MEMORANDO No. DACRPM-JFMC-2019
Manta, Octubre 18 del 2019

Informe Técnico 45

Informe técnico de vivienda de dos plantas Dra. Ana Cevallos Rivas ubicada en la Urbanización Manta Beach del cantón Manta.

REVISION DE DISEÑO ESTRUCTURAL EXISTENTE

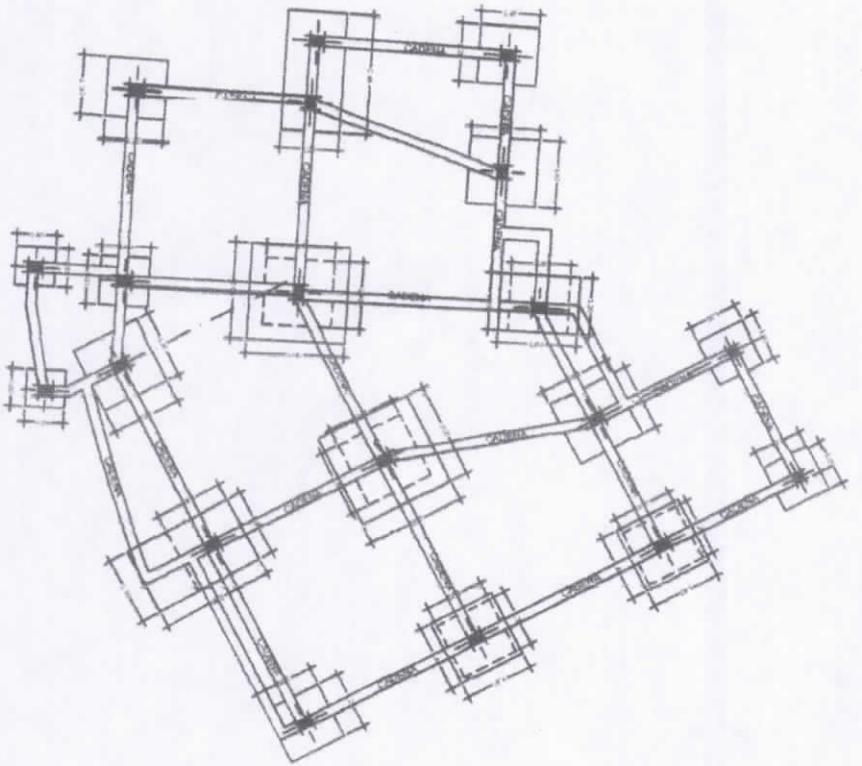
Luego de haber analizado las dimensiones de los plintos existentes se encontró que algunos de estos no tienen las dimensiones adecuadas para su buen funcionamiento haciendo que el esfuerzo portante del suelo exceda su capacidad de carga lo cual esta originando asentamientos diferenciales los mismos que se reflejan en las cuartaduras a 45g en la manposteria y desprendimientos en los recubrimientos de los pisos (losa).

La solución al problema existente consiste en aumentar el área de los plintos con problemas de asentamientos. Los cuales están indicados en el planos de cimentación anexo a este informe.

- Apuntalamiento de los vanos de la cimentación a reforzarse
- Retiro del piso y contrapiso existente
- Excavación de material petreo hasta la cota de cimentación
- Rotura del plinto existente en un 60% (ver detalle en plano)
- Colocacion de la malla de refuerzo según diseño (ver detalle en plano)
- Colocación de aditivo Sikadurm 32 premium (para pegar hormigones)
- Fundición del nuevo cimiento según diseño (ver detalle en plano)
- Relleno compactado con material petreo clasificado
- Reposicion de pisos y contrapiso
- Trabajos de acabado

SECCIONES DE ELEMENTOS COLUMNAS

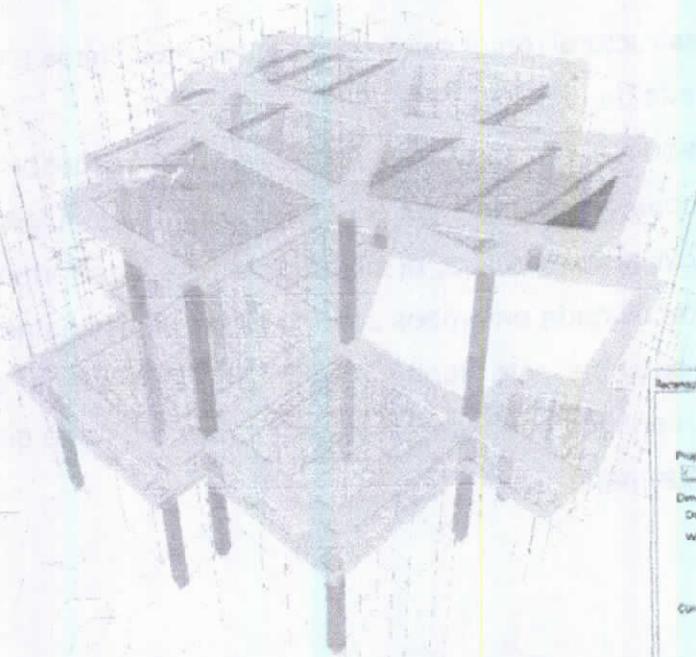
ELEMENTOS COLUMNAS NO PASAN

Los elementos "columnas" sobrepasan los esfuerzos últimos para las secciones establecidas, lo que indica que la sección de las columnas debería ser mayor esto es debido a la acción del sismo y por ende el incremento del cortante vasal.

Se recomienda la pronta corrección de los elementos críticos ya que de no hacerlo existe la gran posibilidad de que un evento sísmico de intensidad provoque el colapso parcial o total de la estructura.

Fig 11.- Deformación lateral de los muros.

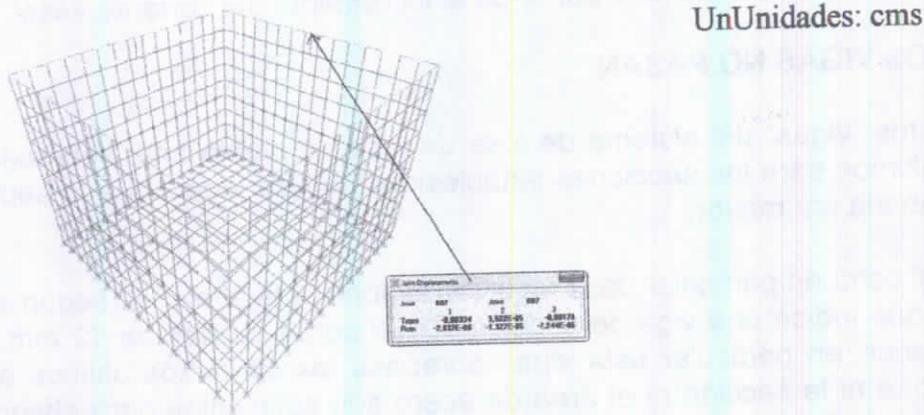
Los muros laterales presenta una deformación mínima de 2mm, este comportamiento favorable es producto de la rigidez de la viga perimetral.
